山崎・台峯緑地（都市緑地）実施設計策定業務委託

実施設計（素案）

令和7年11月

鎌倉市 都市景観部 みどり公園課

図3.2.2 散策路及び入口部の整備箇所（ツノ坂）

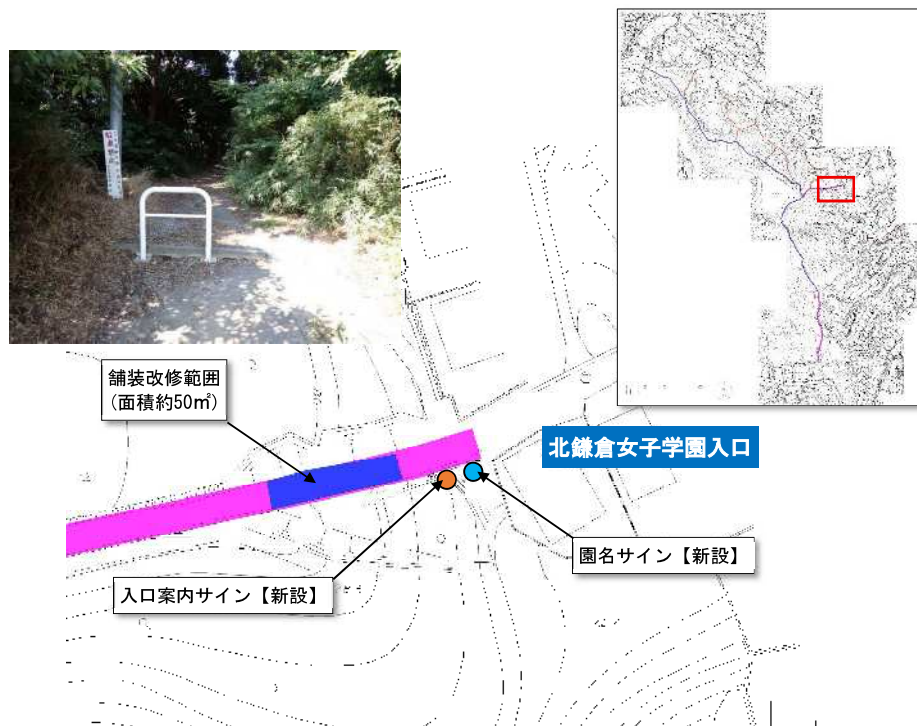
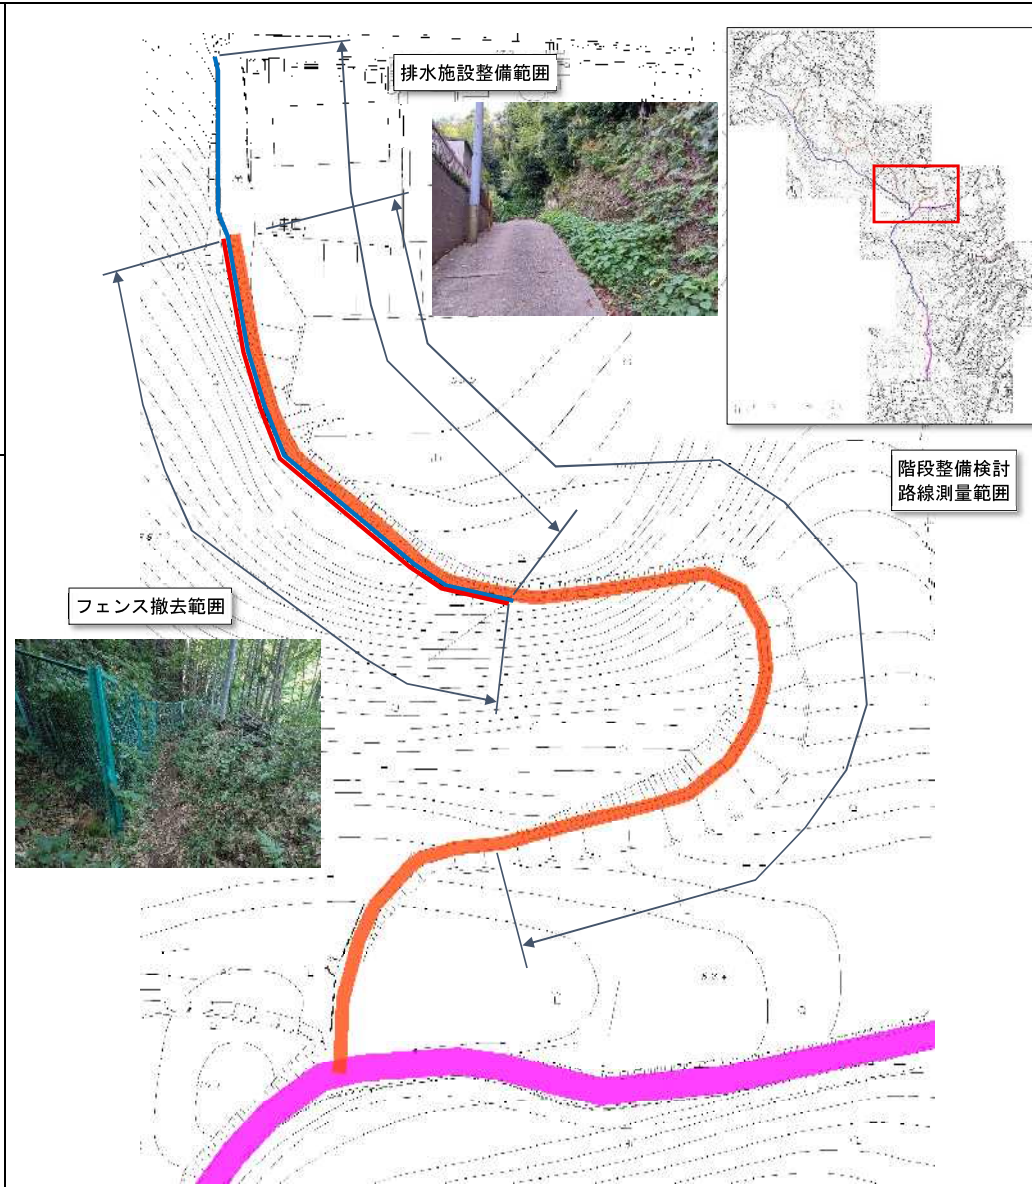
- ・ ツノ坂については、フェンスの撤去及び排水整備を行えば、通行しやすさは格段に向上するため、階段設置は不要ではないか。
- ・ 階段を設置すると降雨等により表土が流出するケースが多いので対策が必要。

- ・ ツノ坂においては、階段を設置する延長が必要最小限となるよう、路線測量を実施し、結果に基づき階段の必要性と範囲を検討・設計します。
- ・ 排水設備については、土留による土砂流出を含め、測量結果に基づき詳細を検討します。
- ・ 北鎌倉女子学園入口部については、景観性に配慮した舗装を検討します。

図3.3.1 階段・転落防止柵の整備箇所

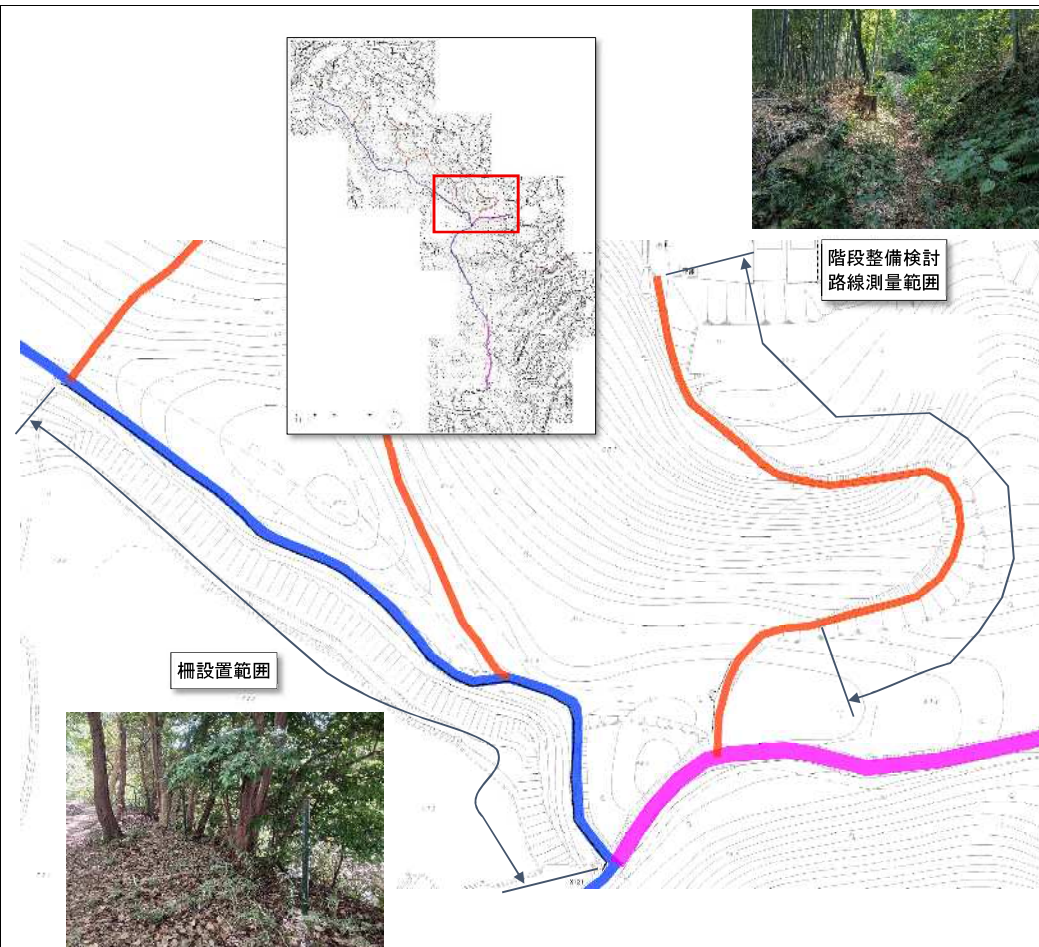
- ・階段を設置すると降雨等により表土が流出するケースが多いので対策が必要となるのではないか。
- ・自然木の場合は定期的な修繕が必要であり、ボランティアでは対応が困難であるため、市の予算の状況によっては擬木でも仕方ない。
- ・ブラ擬木を使うと破損した場合マイクロプラスチックが流出し、自然環境に影響を与える可能性がある。
- ・自然木の検討など、できる限り自然のままを維持できる内容に再考してほしい。

- ・階段整備箇所においては、延長が必要最小限となるよう、路線測量を実施し、結果に基づき階段の整備範囲を検討し、設計します。
- ・階段・柵の素材については、安全性、耐久性を考慮した上で、ボランティア団体と協議のうえ、詳細を検討します。

図3.4.1 サイン設置箇所図

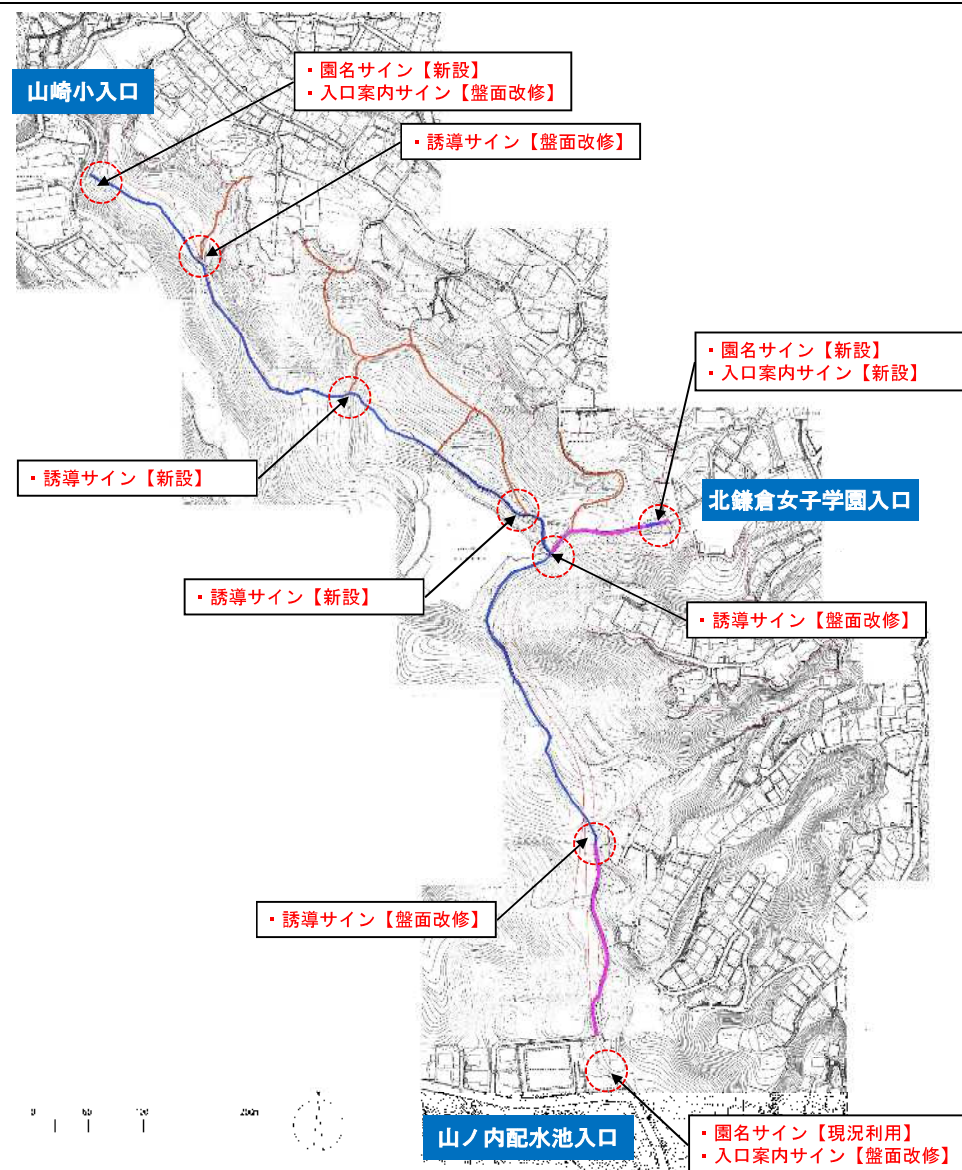
- ・案内サインにQRコードを掲示し、動植物の案内ができるとうい。

- ・園名サインを2基設置します。
- ・入口案内サインの盤面修正等については、新規サインの盤面と併せて検討します。
- ・入口案内サインにQRコードによる電子案内を掲示します。
- ・誘導サインは主動線からの分岐部に設置するとともに、入口案内サインのマップに合わせて目的地を修正するための改修を行います。
